Mission régionale d'autorité environnementale
Grand Est

**Avis délibéré sur le projet d'exploitation
du parc éolien de NOUVELLOIS sur les communes
de Saulvaux et Boviolles - (55)
porté par la société CEPE NOUVELLOIS**

n°MRAe 2022APGE130

Nom du pétitionnaire	CEPE NOUVELLOIS
Communes	Saulvaux et Boviolles
Département	Meuse (55)
Objet de la demande	Demande d'autorisation environnementale de construire et d'exploiter un parc éolien de 5 aérogénérateurs et 2 postes de livraison.
Date de saisine de l'Autorité environnementale	16/09/22

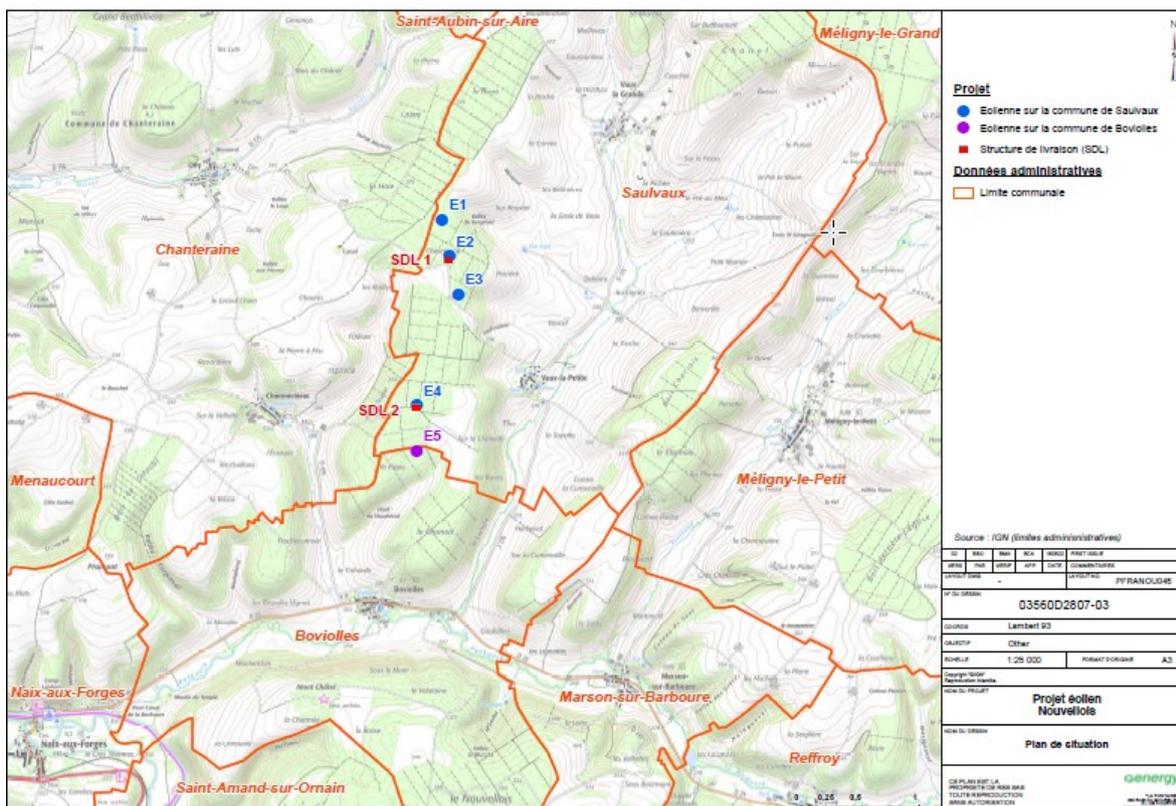
L'Ae s'est fortement interrogée sur la recevabilité d'une demande d'autorisation d'exploiter un parc éolien qui se positionne dans une zone fortement défavorable à l'éolien sur les aspects de biodiversité. Elle considère que les mesures d'évitement proposées ne remplissent pas leur rôle d'évitement, notamment par le choix d'une implantation en forêt qui comporte des enjeux écologiques forts.

Elle recommande au pétitionnaire de retirer sa demande, celle-ci ne prenant pas suffisamment en compte l'environnement et notamment les impacts sur la biodiversité.

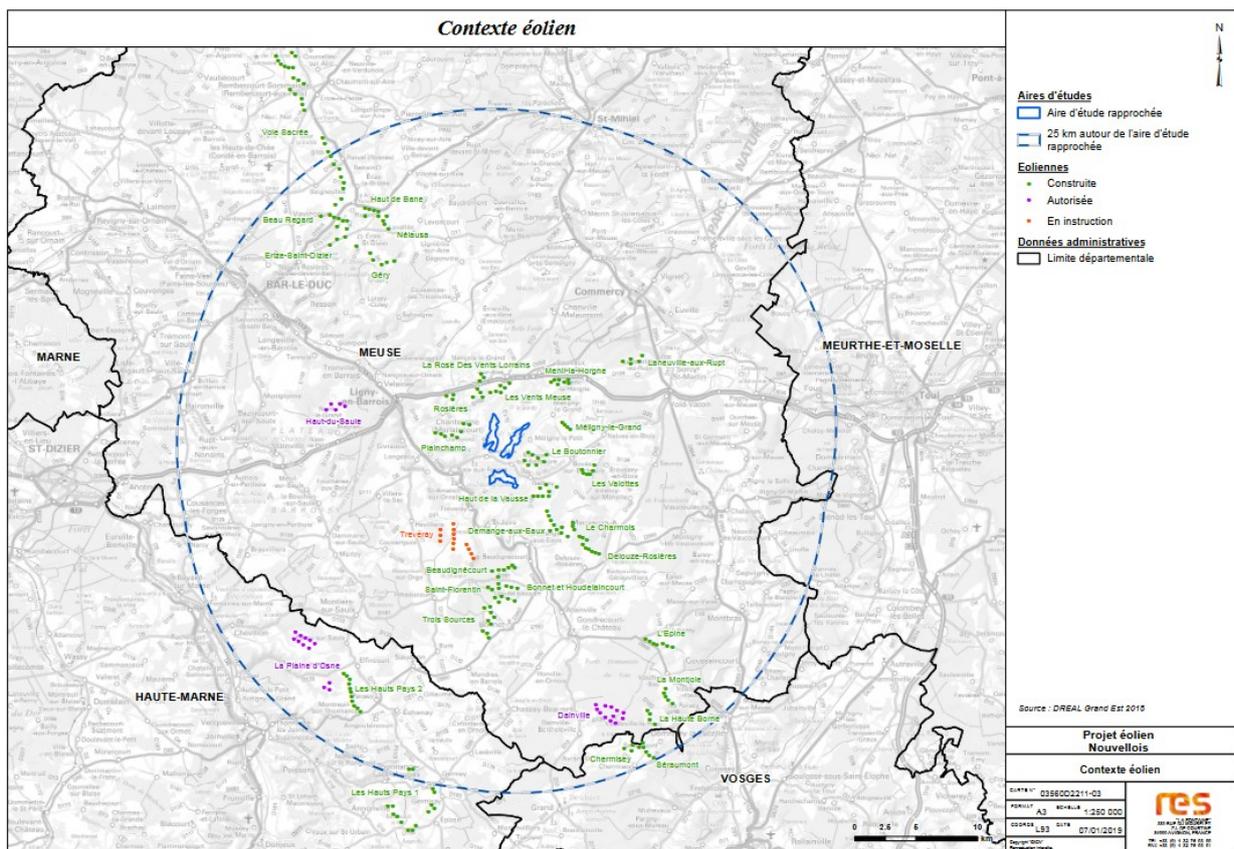
L'Ae signale au pétitionnaire qu'au regard des données du SRADDET (consommation électrique du secteur résidentiel du Grand Est de 16 448 GWh en 2016) et de l'INSEE en 2017 (2 471 309 ménages en Grand Est), on peut considérer que la consommation électrique d'un foyer en Grand Est est de l'ordre de 6,6 MWh par an. Ce chiffre conduit, selon l'Ae, à une équivalence « brute » pour le projet d'une consommation électrique de l'ordre de 4 675 foyers, donnée représentative du profil de consommation moyen des ménages en Grand Est (avec ou sans chauffage électrique).

L'Ae recommande au pétitionnaire de :

- **mettre à jour ses données d'équivalence de consommation électrique et de calcul des émissions de gaz à effet de serre pour un parc à 5 éoliennes ;**
- **régionaliser ses données d'équivalence de consommation électrique par foyer ;**
- **préciser le temps de retour énergétique de l'installation, en prenant en compte l'énergie utilisée pour le cycle de vie des éoliennes et des équipements (extraction des matières premières, fabrication, installation, démantèlement, recyclage) et celle produite par l'installation, et selon la même méthode, préciser celui au regard des émissions des gaz à effet de serre.**

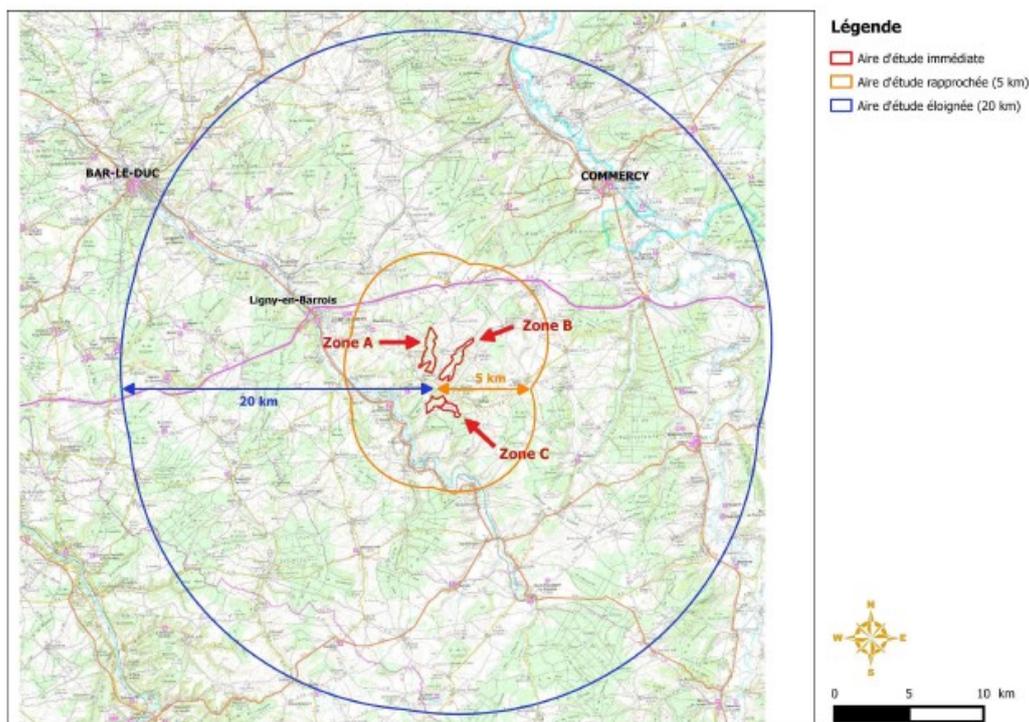
Pour ce projet, 3 zones d'implantation ont été étudiées (zone A, B et C), **toutes comportent des éléments boisés.**

L'Ae constate que la zone d'implantation retenue (zone A), regroupe les principaux enjeux vis-à-vis des oiseaux (avifaune), quelle que soit la période de l'année. Le boisement offre des conditions d'accueil plus diversifiées (boisements de classes d'âge différentes, habitats diversifiés). La topographie générale est également favorable pour la migration post et pré-nuptiale. En outre, l'implantation retenue est perpendiculaire à la direction des migrations de l'avifaune identifiée localement.

L'Ae recommande au pétitionnaire :

- **dans son obligation de présenter les solutions de substitution raisonnables⁶ et la justification environnementale de son projet, de présenter une étude de solutions alternatives d'implantation du site présentant au moins une implantation comparée hors milieu forestier et à plus de 200 m des boisements ;**
- **de retirer sa demande auprès du Préfet dans l'attente d'une prise en compte sérieuse de l'environnement.**
